Plan Local d'Urbanisme

Révision Allégée n°3 + Modification n°11

// Synthèse des évolutions
portées aux dossiers après
avis des PPA, de la MRAe
et enquête publique

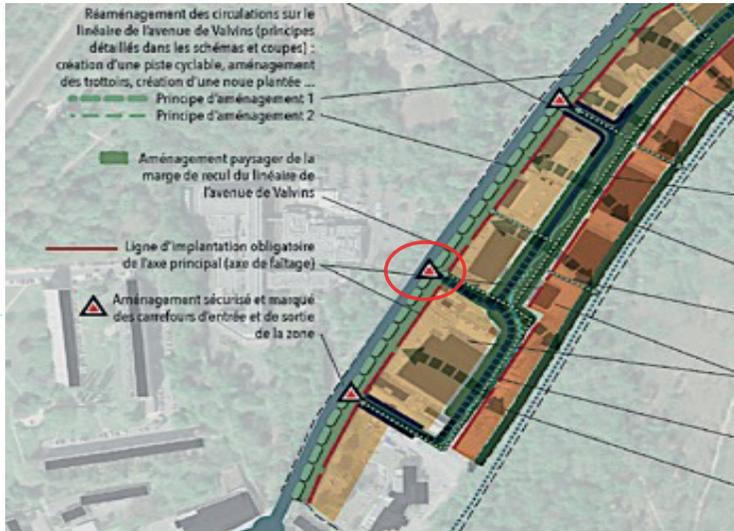
N°	Observations	Réponse de la Communauté d'agglomération au PV de synthèse & avis du commissaire-enquêteur	Avis définitif de la commune & évolutions des pièces du PLU
	<p><i>Cependant, sous couvert de rectification de cette incohérence, l'autorité en profite pour porter la première bande de 20 à 30 mètres.</i></p> <p><i>Aucune justification n'est apportée à cette extension des possibilités de construction, alors que dans la majorité des zones, lorsqu'il existe une telle bande constructible, elle est de 20 mètres seulement.</i></p> <p>3). Demandes complémentaires :</p> <p><i>- Un certain nombre de modification de détail nous paraissent urgentes.</i></p> <p><i>A) zone UFb : nouveau EVP : parc du Prieuré des Basses-Loges. Lors de l'Enquête publique modification n° 7 du Plan local d'urbanisme à Avon du 30 janvier au 28 février 2018, nous avons formulé une proposition.</i></p> <p><i>B) zone UCb : rectification d'une erreur / complément d'un EVP. Une propriété de cette zone comporte une incohérence dans la protection des espaces verts protégés, le parc de la Villa Antoinette n'ayant pas de classement à l'ouest de la propriété. Aucune raison ne justifie cette différence de traitement et on peut supposer qu'il s'agit d'une erreur.</i></p> <p><i>- Remarque du commissaire enquêteur : Ces deux demandes ne relèvent pas des objets de cette enquête publique. (Le texte intégral de ces demandes est en annexe de ce PV des observations).</i></p> <p><i>En conclusion :</i></p> <p><i>La CDAS d'Avon souhaite que le commissaire enquêteur :</i></p> <ul style="list-style-type: none"> <i>- donne un avis favorable avec la réserve expresse que l'aménagement prioritaire du trottoir la voirie départementale de Valvins soit considéré comme une priorité absolue par les pouvoirs publics.</i> <i>- donne un avis défavorable à la suppression de l'EVP de la zone de Valvins</i> 	<p>Avis du commissaire-enquêteur</p> <p>Je suis favorable à la proposition de la commune de modifier la correction proposée pour inscrire une première bande entre 0 et 20m. Puis une seconde bande, au-delà de 20m.</p>	<p>Avis définitif de la Communauté d'agglomération</p> <p>Idem PV de synthèse</p> <p>Évolutions des pièces</p> <p>Notice de la modification n°11 (p. 18 et 19) + règlement (p.98)</p>
